## Flekkefjord kommune

Kommunen anbefaler at MTA- og detaljplanen ikke blir godkjent for turbinhøyder på 200 meter og mener at turbinene ikke må ha større høyde enn 125 – 130 m som beskrives og visualiseres i grunnlaget for gjeldende konsesjon og som igjen var grunnlag for kommunens høringssvar i 2008.

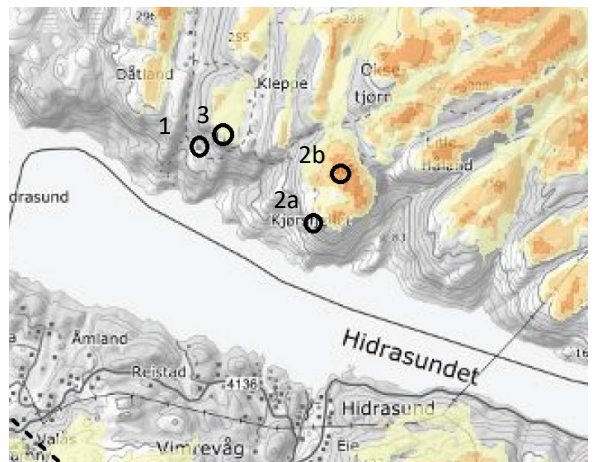
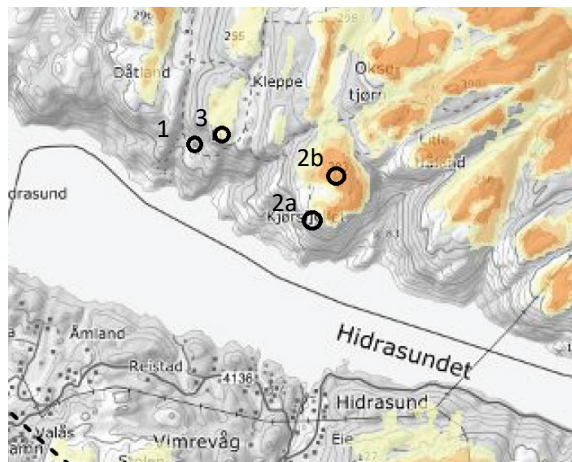
I ny utredning om landskap, s. 34, blir det vurdert «Tiltaket vil likevel ha en betydelig negativ virkning i forhold til viktige utsiktspunkter, sentrumsnære friluftsområder, bosettingsområder og viktige sikrede rekreasjonsområder». Likevel er konsekvenser for friluftslivet mangelfullt beskrevet i ny landskapsanalyse.

Det understrekes at virkningsomfanget for friluftsliv ved Vardefjell og turområdene nordøst i landskapsvernområdet ble vurdert til «stort negativt» i fagrapport friluftsliv (Ambio 25315-14). De endrede virkningene for friluftsliv som følge av ny utbyggingsløsning er i all hovedsak knyttet til endringer i visuelle virkninger. Disse er redegjort for i den oppdaterte landskapsvurderingen (MTA-plan, vedlegg 7-1). De endrede visuelle virkningene er vurdert å ikke gi vesentlige endringer i virkninger for friluftsliv. Temaet er derfor ikke behandlet på nytt.

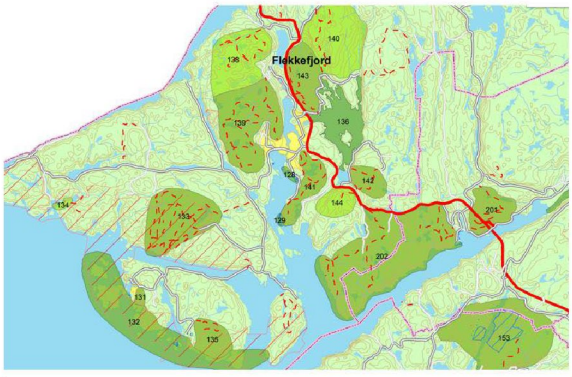
Vi mener at det foreligger en ufullstendig beskrivelse av konsekvenser for både lokale, regionale og nasjonale friluftslivsverdier. Vi ber NVE om at det må utarbeides tilleggsutredninger for tema «Friluftsliv», jf. konsekvensutredningsprogrammet og konsekvensutredningsforskriften § 27.

Tiltakshaver henviser til fagrapport Friluftsliv kap. 5 (Ambio 25315-14) hvor friluftsverdiene i vindkraftverkets influensområde er beskrevet. Tiltakshaver vurderer at konsekvensutredningens beskrivelse av disse verdiene også er dekkende for dagens situasjon (se kart under).

Detaljert synlighetsberegning – Kvanvikveien 51

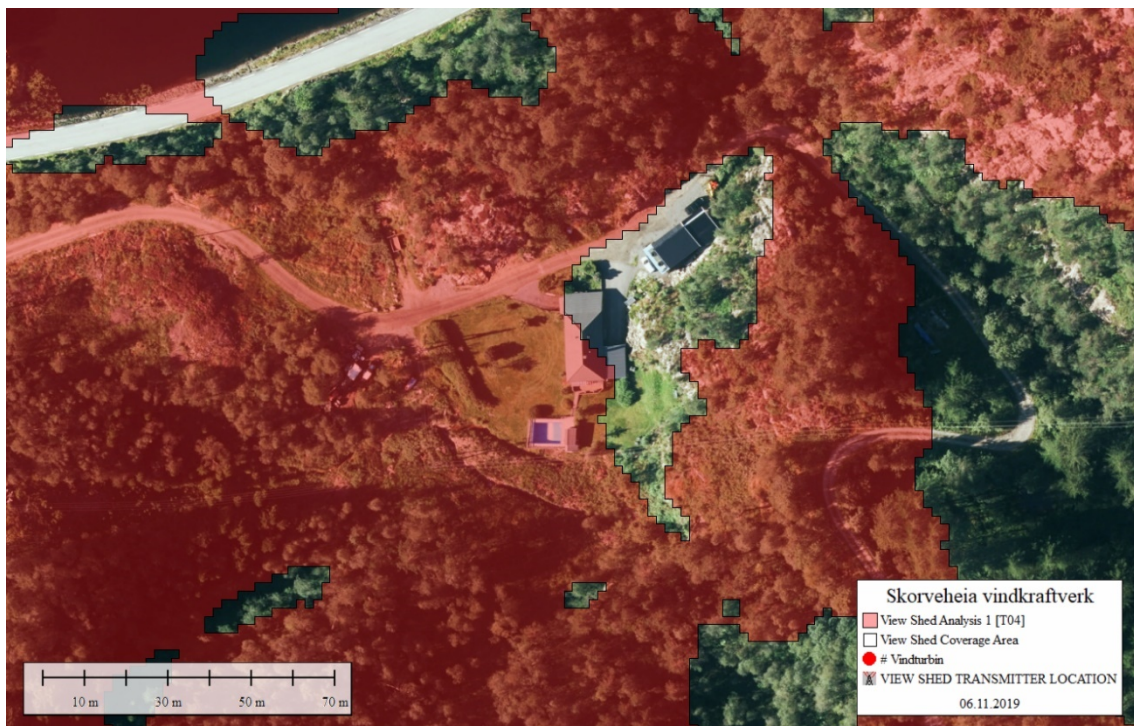
Bildet med 200 m turbinhøyde viser synlighet på hele min eiendom. Alle bygg på eiendommen forsvinner da under fargemarkering for synlighet.

Det er gjort oppdaterte synlighetsberegninger med høy nøyaktighet i stedet for bruk av Statens kartverks 10x10m DTM-modell. Disse viser at det er marginal synlighet for boligen, og at skog på en topp like bak huset mest sannsynlig vil skjule vindturbinene. Huset vil også ha en skjermende virkning.
